AUTOMOBILES
CITROËN

**NOTE
TECHNIQUE**

N° 204 D

VEHICULES D

10693

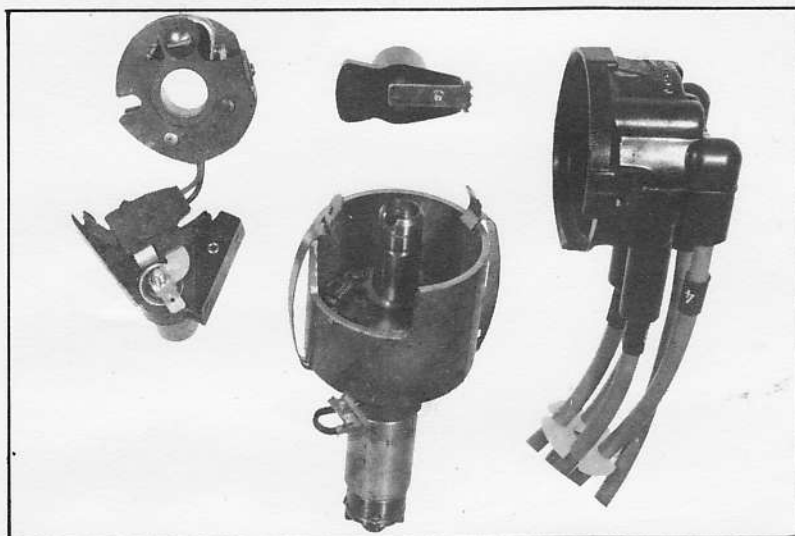
Depuis Mars 1972, un certain nombre de moteurs montés sur véhicules « D », sauf « Injection électronique », sont équipés d'allumeurs SEV-MARCHAL du type à cassette.

Les courbes d'avance et l'angle de fermeture des contacts sont inchangés.

La cassette rupteur pré-réglée sur came étalon ne nécessite aucun réglage. (Voir notice : SEV-MARCHAL contenue dans le conditionnement des Pièces de Rechange).
